# Rechtsanwälte Günther

**29.06.2011**

## **Planfeststellungsverfahren Fernwärmetrasse Moorburg Einwendungen und Stellungnahmen, Frist 29.6.2011**

Im geologischen Gutachten (Kap. 16, Los 7) heißt es:

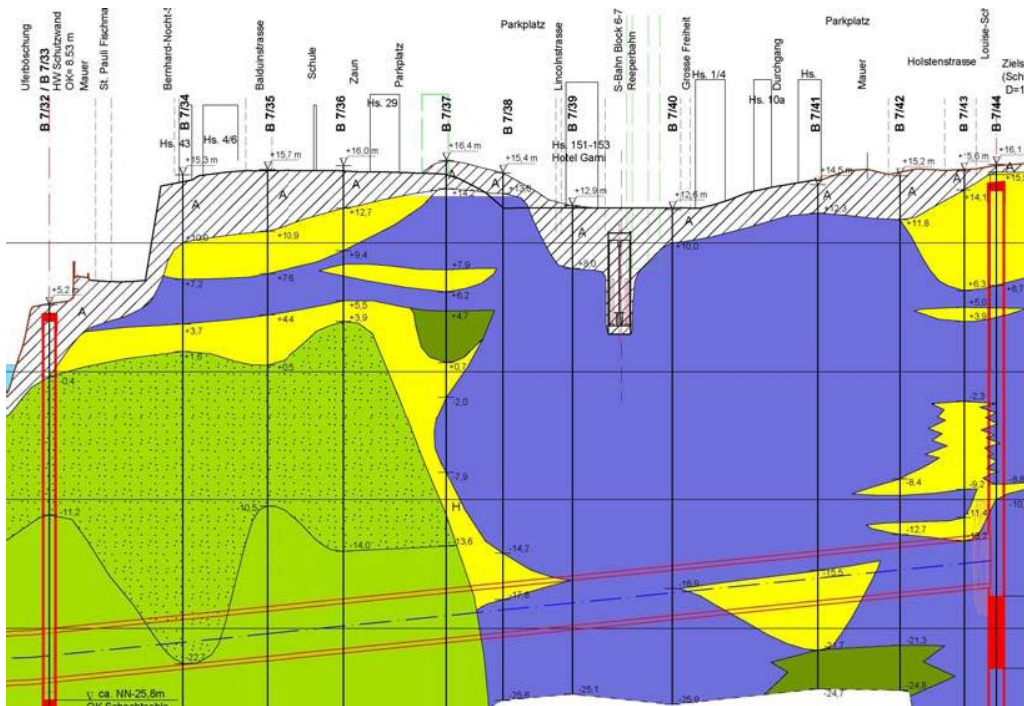
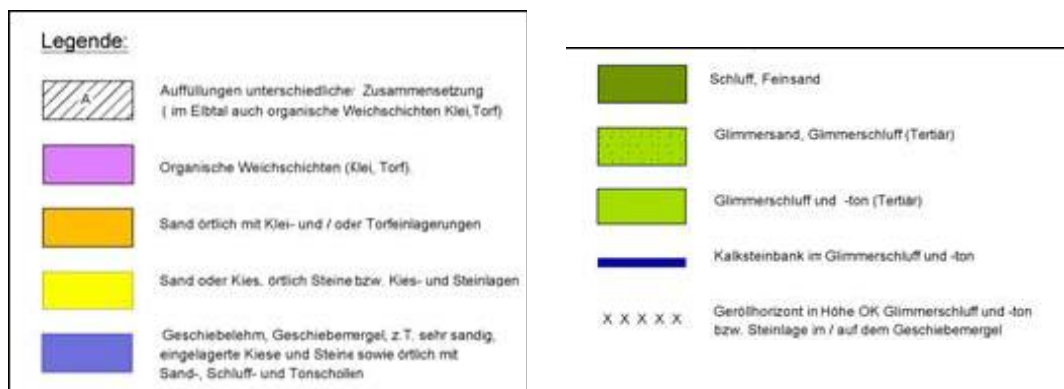
Angewandt werden soll das sog. Schildvortriebsverfahren als Stand der Technik. Dieses soll insbesondere auch Setzungen des Bodens mit den entsprechenden Folgen vermeiden. Dennoch ergeben sich nach der Lektüre der Planfeststellungsunterlagen Setzungs- und Versackungsrisiken.

Im Bereich der Schildvortriebsstrecke sei ist generell von einer überwiegend festen Konsistenz des Glimmerschluffs/Glimmertons auszugehen (a.a.O., S. 19). Der geologische Längsschnitt allerdings zeigt, dass der Tunnel ab vor Lincolnstraße in „Geschiebelehm.. tw. sehr sandig“ übergeht. So sei in der

Es ist unklar, was hier mit dem Mittelschacht gemeint ist. Im Bauwerksverzeichnis ist dieser nicht aufgeführt. In der Plangenehmigung von 2009 wurde der Mittelschacht im Bereich St. Pauli Hafenstraße noch genehmigt. Die Gutachter weisen im Hinblick auf die Bodenuntersuchungen

Die Antragsunterlagen sind entsprechend zu ergänzen und diese Unterlagen den Einwendern vor dem Erörterungstermin zur Verfügung zu stellen.
